臺南市都市計畫委員會 第 100 次會議紀錄

第一案：「變更柳營都市計畫（公共設施用地專案通盤檢討）案」再提會討論

第二案：「變更仁德都市計畫（公共設施用地專案通盤檢討）案」

第三案：「變更仁德（文賢地區）都市計畫（公共設施用地專案通盤檢討）案」

圖 1 變更案第 2-1 案修正方案示意圖

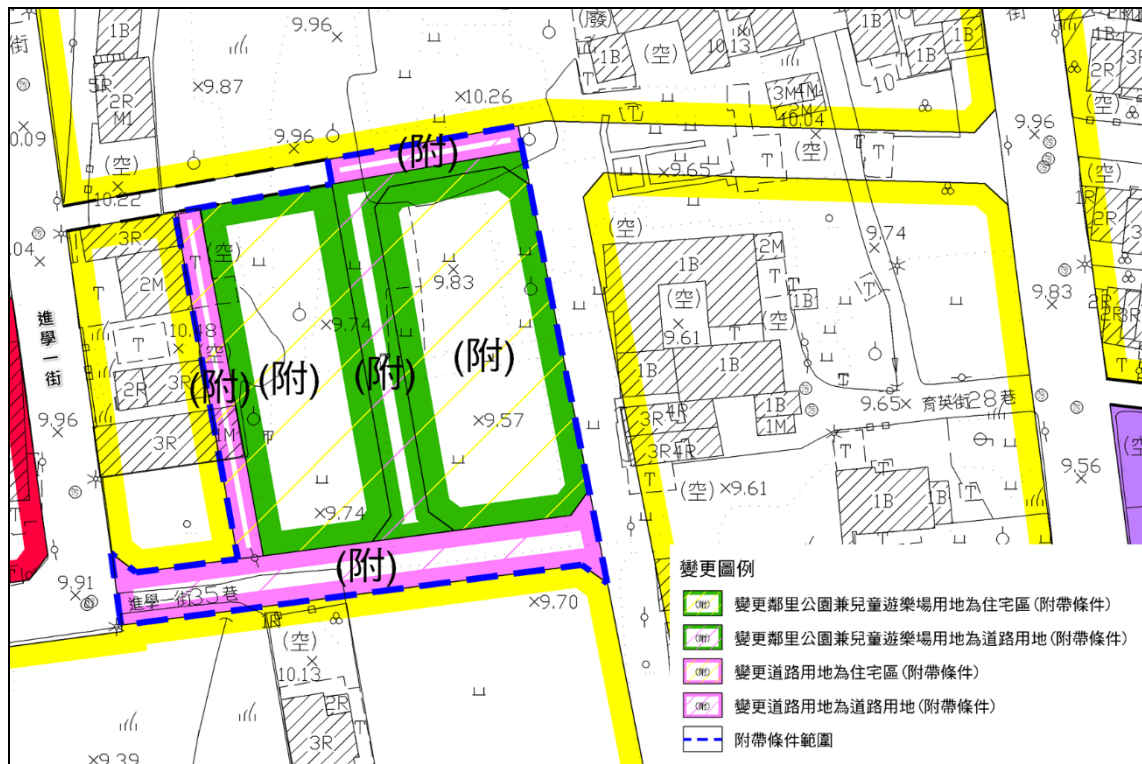
編號	變更位置	變更內容		變更理由	備註	專案小組初步建議意見
		原計畫	新計畫			
1	計畫年期	民國 100 年	民國 125 年	配合全國國土計畫目標年，修訂為民國125年。		建議准照公展草案通過。
2-1	鄰里公園兼兒童遊樂場用地（公（兒）1）	鄰里公園兼兒童遊樂場用地（公（兒）1） (0.26 公頃) 道路用地 (0.11 公頃)	住宅區(附) (0.24 公頃) 道路用地(附) (0.02 公頃) 道路用地(附) (0.11 公頃) 附帶條件： 以市地重劃方式開發。	1. 公（兒）1部分服務範圍與公（兒）2及滯（公）重疊，未與其他公園服務範圍重疊部分亦可由文（小）一補足，故解編為住宅區，納入市地重劃整體開發辦理。 2. 考量重劃配地及進出需求，將西側、北側人行步道拓寬為6公尺計畫道路，併同南側未開闢計畫道路納入重劃範圍取得開闢。	1. 變更案第2-1案至第2-4案應以跨區市地重劃方式辦理整體開發。 2. 於內政部審議通過後應依平均地權條例相關規定，先行擬具市地重劃計畫書，送經市地重劃主管機關審核通過後，再檢具變更主要計畫書、圖報由內政部逕予核定後實施。	1. 建議修正後通過（詳圖1）。 2. 北側及西側4公尺人行步道用地係配合原公（兒）1之人行動線需求而劃設，依週邊道路系統非屬次要道路，尚無串連地區道路系統之需求。 3. 考量重劃配地及工程接管需求，街廓內新增劃設6公尺計畫道路，另配合道路動線進出，北側4公尺人行步道用地部分路段拓寬為6公尺計畫道路；部分路段尚無重劃配地及工程接管需求，且廢除將影響二側土地指定建築線權益，故維持原計畫，剔除重劃範圍。 4. 西側4公尺人行步道用地廢除尚不將影響二側土地指定建築線權益，予以解編為住宅區。
2-2	鄰里公園兼兒童遊樂場用地（公（兒）2）	鄰里公園兼兒童遊樂場用地（公（兒）2） (0.19公頃) 道路用地 (0.03公頃)	住宅區(附) (0.11公頃) 兒童遊樂場用地 (兒(附)) (0.08公頃) 住宅區(附) (0.01公頃) 兒童遊樂場用地 (兒(附)) (0.02公頃)	1. 考量公（兒）2周邊無其他可替代之公園，故東側部分調整為兒童遊樂場用地，西側解編為住宅區，納入市地重劃整體開發辦理。 2. 南側人行步道用地現況尚未開闢，考量廢除尚不影響指定建築線，故配合北側公（兒）2將東側變更		1. 建議修正後通過（詳圖2）。 2. 西側涉及農田水利署管理之排水路，故將新計畫兒童遊樂場用地調整至西側，並維持「鄰里公園兼兒童遊樂場用地」名稱，以保留重劃工程設計之彈性。 3. 北側及南側4公尺

決議：准照 110 年 2 月 25 日第 98 次會決議及 110 年 3 月 19 日本會專案小組初步建議意見通過（詳附錄）。

圖 2 變更案第 2-3 案修正方案示意圖

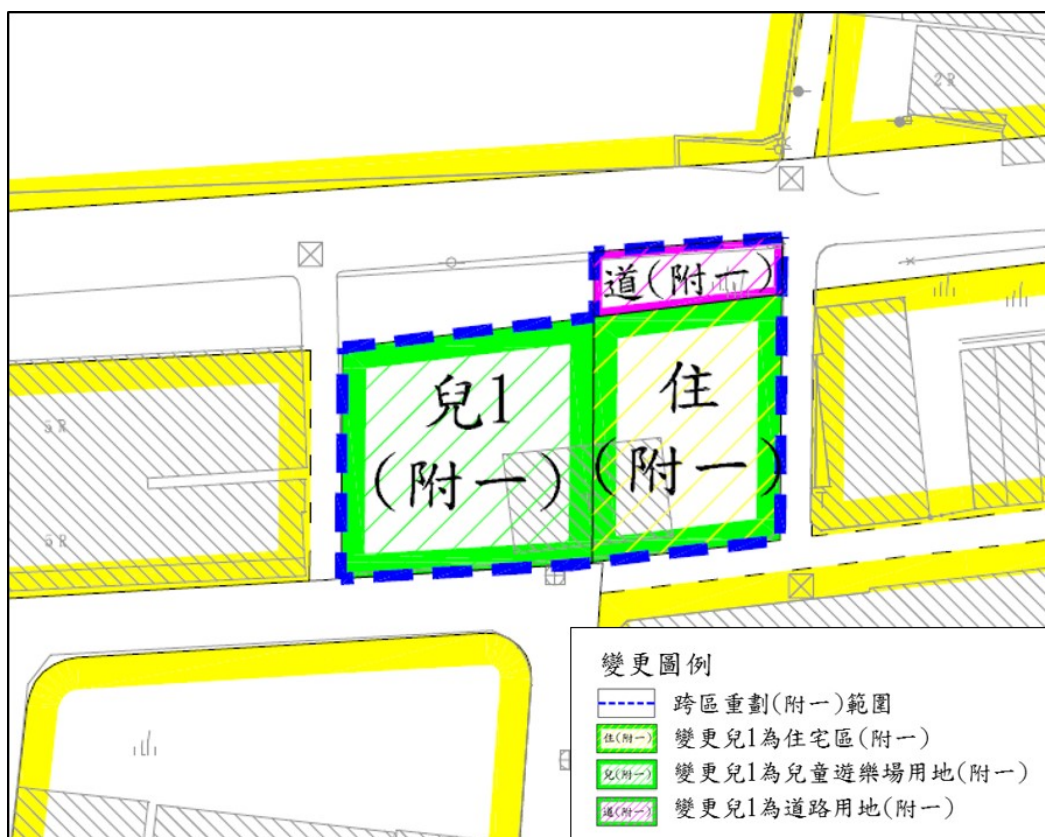
二、變更案第 2-2 案及第 2-3 案：新計畫「兒童遊樂場用地」修正為「鄰里公園兼兒童遊樂場用地」，以保留重劃工程設計之彈性。

圖 5 人陳案第 11 案(位置 1)案修正方案示意圖

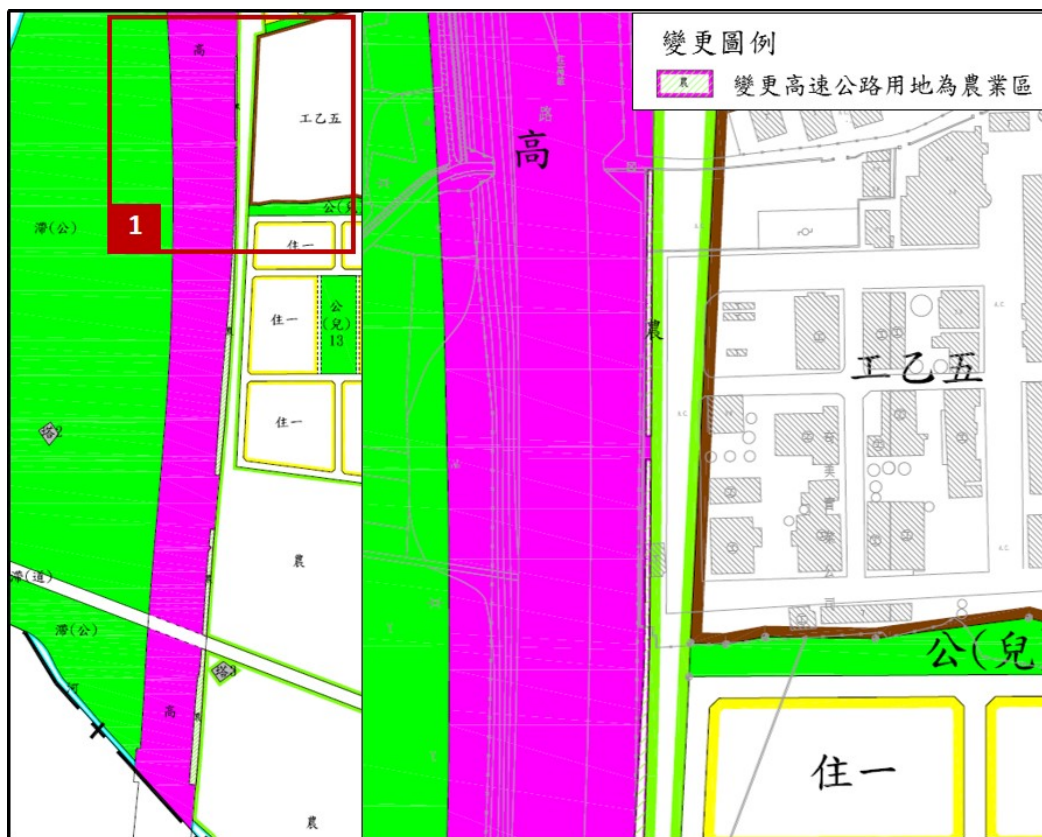
編號	陳情人及陳情位置	陳情理由	建議事項	本市都委會專案小組初步建議意見
	40-2、268-1、 269-1、271-1、 273-1、396-1、 396-2、397-1、 398-1、400-1、 401-1、402-1、 403-1、519-1、 521-1、522-1 703-1、703-4、 707-1、708-1、 716-1、717-1、 722-1、742、 741-1、743-1、 744-1、778-1、 779-2、780-1、 782-1、783-1、 793-1、794-1、 795-1、796-1、 802-1 地號 新工段 1286~1289、 1294~1296、 1782~1784、 1794~1796、 1804、1805 地號			區（詳圖 5~圖 7）。 理由： 陳情土地經交通部高速公路局評估已無需求，除部分土地夾雜於已開闢公共設施用地之間，考量解編後亦難以開發建築，故予以保留，餘土地併同鄰近分區予以變更為農業區。
11	交通部高速公路局 崁腳北段 11 地號	1. 本案係民眾陳情旨揭土地部分為「高速公路用地」，部分為「農業區」，函詢土地有無使用限制。 2. 經查旨揭土地位於國道 1 號 327k+400 處路權範圍外，非本局所需用土地。	有關本案土地部分為「高速公路用地」一節，請貴府納入「變更仁德都市計畫(公共設施用地專案通盤檢討)案」公民或團體陳情意見，變更為其他適當分區。	建議未便採納。 理由： 崁腳北段 11 地號毗鄰同段 12 地號，業於民國 90 年 7 月 10 日辦理逕為分割，分別農業區與高速公路用地，故未涉及公共設施保留地檢討事宜。
12	鄭○耀 仁德區 中正段 666、669~ 672 地號 崙尾段 30、31、 31-1、33-1、 33-3 地號	1. 民所有仁德區中正段 667、668、673 地號為都市計畫綠地，同段 666、669、672（持有 1310/3000）地號為人行步道用地，但劃設到現在已經四十多年了，相關政府單位都沒有來辦理徵收，造成土地長期閒置無法利用。 2. 綠地早期是因台電公司架設高壓電路需要所劃設，卻將民所有北側中正段 670、671 地號住宅區、與南側崙尾段 30、	建議綠地、人行步道用地一併重新檢討適當的分區，可實際供車輛通行使用，以維護地主開發權益並兼顧公共利益。	依綜合意見第三點（七），台電公司刻辦理既設輸電線路設施下地可行性評估作業，因管路埋設路線（含連接站）位置勘選、路權主管機關協調、成本效益分析等內容尚未明確，建議先維持原計畫，俟該公司確認相關實際需求時，再循法定程序辦理。

圖6 變更案第3-9案修正方案示意圖

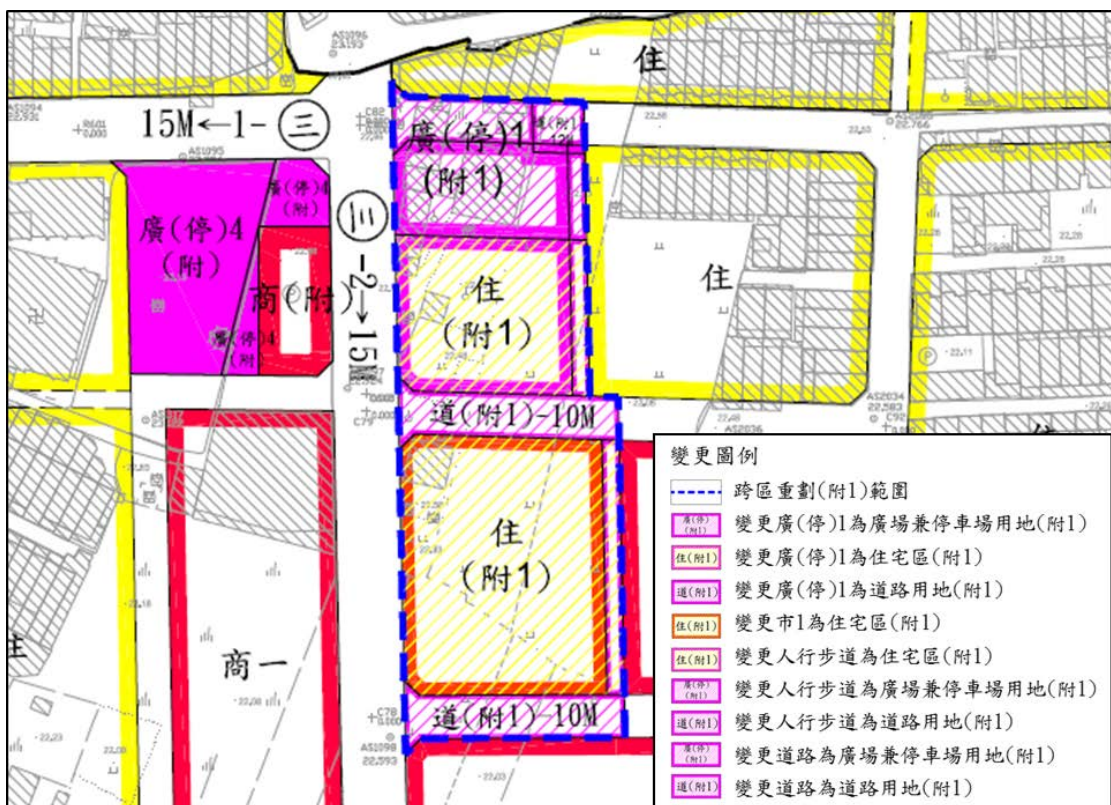
二、變更案第 3-9 案：有關專案小組初步建議意見第 3 點「惟將造成該 8 公尺計畫道路為單向出口，未來廣(停)用地工程規劃設計時，應妥予考量留設迴車道」乙節，查該計畫道路寬度為

10 公尺，尚無留設迴車道之必要，故該段文字予以刪除（詳附圖）。

編號	變更位置	變更內容		變更理由	備註	本市都委會專案小組初步建議意見
		原計畫	新計畫			
			(0.05公頃) 道路用地(附) (0.16公頃)			劃範圍。 3. 原計畫廣(停)1北側計畫道路，考量範圍外鄰近已有現有巷道，為避免路口相距過近造成交通瓶頸，將北側計畫道路取消，調整為廣(停)用地，惟將造成該8公尺計畫道路為單向出口，未來廣(停)用地工程規劃設計時，應妥予考量留設迴車道。
3-10	市2、機2、廣(停)2	市場用地(市1) (0.26公頃)	住宅區(附) (0.75公頃)	1. 市2、機2及廣(停)2經市場處及相關單位評估已無使用需求，另範圍內人行步道亦無劃設需求，故予以解編。 2. 考量重劃配地及進出需求，週邊未開闢計畫道路併同納入重劃範圍取得開闢。		建議准照公展草案通過。
		機關用地(機2) (0.23公頃)				
		廣場兼停車場用地(廣(停)2) (0.20公頃)				
		人行步道用地(0.06公頃)				
		道路用地(0.33公頃)	道路用地(附) (0.33公頃)			
			附帶條件： 以市地重劃方式開發。			
3-11	機3、廣(停)3	機關用地(機3) (0.12公頃)	住宅區(附) (0.26公頃)	1. 機3及廣(停)3經相關單位評估已無使用需求，另範圍內人行步道亦無劃設需求，且廢除尚不影響指定建築線，故予以解編。 2. 其臨接之商業區現況已開發建築，為避免造成重劃施工界面困難，於西側劃設1公尺寬廣場用地(42平方公尺)作為適度區隔。		1. 建議修正後通過(詳圖7)。 2. 依地政局意見，廣場用地寬度參考本府工務局人行道設計原則及施作SOP，人行道最小淨寬為1.5公尺，故廣4劃設寬度修正為1.5公尺。
		廣場兼停車場用地(廣(停)3) (0.14公頃)				
		人行步道用地(0.03公頃)	住宅區(附) (0.03公頃) 廣場用地(附) (廣4) (0.00公頃)

圖9 新增變更案(人20案)變更內容示意圖

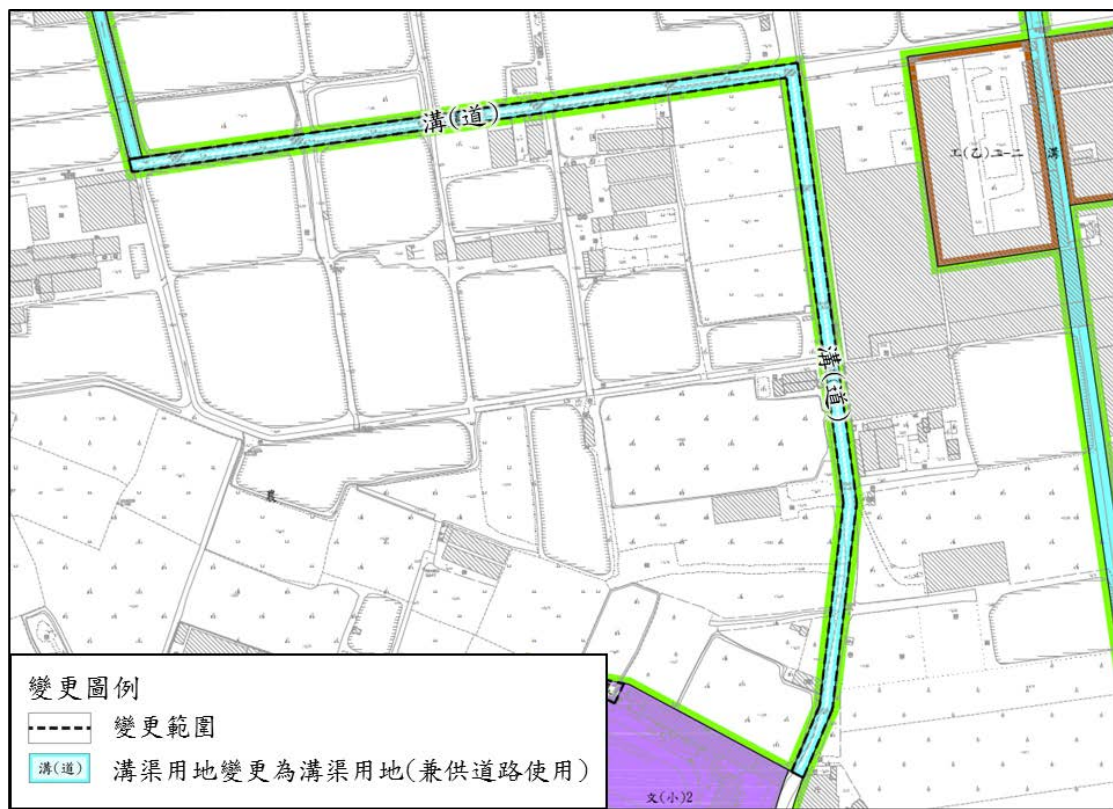
編號	陳情人及陳情位置	陳情理由	建議事項	本市都委會專案小組初步建議意見
				為文中用地，惟考量學校用地興闢宜由校方整體規劃開闢，故土地所有權人應負擔之工程費用以土地折抵，參考市地重劃負擔比例，應負擔公共設施用地比例調整為45%。
18	陳蔡○美 仁德區車頭段294地號	不同意本市仁德區車頭段294地號「公(兒)八」鄰里公園兼兒童遊樂場用地以代金繳納方式辦理土地變更，並建議由政府徵收。	建議由政府徵收。	建議酌予採納。 理由： 1. 涉及變更案第9案。 2. 車頭段294地號為公(兒)8用地。 3. 考量變更範圍土地畸零狹小，難以開發建築，故予以保留，由需地機關以徵購方式取得。
19	蔡○澤 仁德區車頭段294地號	本市仁德區車頭段294地號「公(兒)八」鄰里公園兼兒童遊樂場用地請政府徵收購買。	由政府徵收購買。	建議酌予採納。 理由： 1. 涉及變更案第9案。 2. 車頭段294地號為公(兒)8用地。 3. 考量變更範圍土地畸零狹小，難以開發建築，故予以保留，由需地機關以徵購方式取得。
20	曾○欽、 許○達、 蘇○堂、 宋○龍、 宋○輝、 宋○義、 宋○田 仁德區中正西路360巷「溝渠用地」	1. 民為大甲段1336-1、1336-2等地號地主，平常依靠東側中正西路360巷進出，今欲申請建築執照始發覺原來通行逾六十年之中正西路360巷竟遭文賢都市計畫編定為溝渠用地。 2. 致使沿線兩側各土地都無法鄰接現有道路，影響眾人權益至鉅。 3. 請市政府體恤民困，妥予補救，辦理都市計畫變更為「溝渠用地兼供道路使用」實成德便。 4. 檢附現況圖、都市計畫圖各一份。 5. 檢附申請建築線退件函一份。	請惠予變更仁德文賢都市計畫大甲國小東北側溝系用地為「兼供道路使用」，俾免影響兩側地主通行權益。	建議部分採納(詳圖9)。溝渠用地部分變更為溝渠用地(兼供道路使用)。 理由： 1. 大甲段1336-1、1336-2地號為部分農業區、部分溝渠用地。 2. 依水利局意見，文(小)2北側「ㄣ」形溝渠用地計畫寬度為8公尺，依內政部營建署107年12月核定之「臺南市仁德區(文賢地區、臺南及永康交流道特定區)兩水下水道系統檢討規劃」，係規劃建置WE及WN明溝幹線，其通水斷面最小寬度為1.9公尺。 3. 考量部分溝渠用地現況已作為道路通行使用(二仁路一段315巷及中正路360巷)，具有通行需求及必要性，故配合交通動線需要及現

編號	陳情人及 陳情位置	陳情理由	建議事項	本市都委會專案小組 初步建議意見
				況，將部分溝渠用地變 更為溝渠用地(兼供道 路使用)。
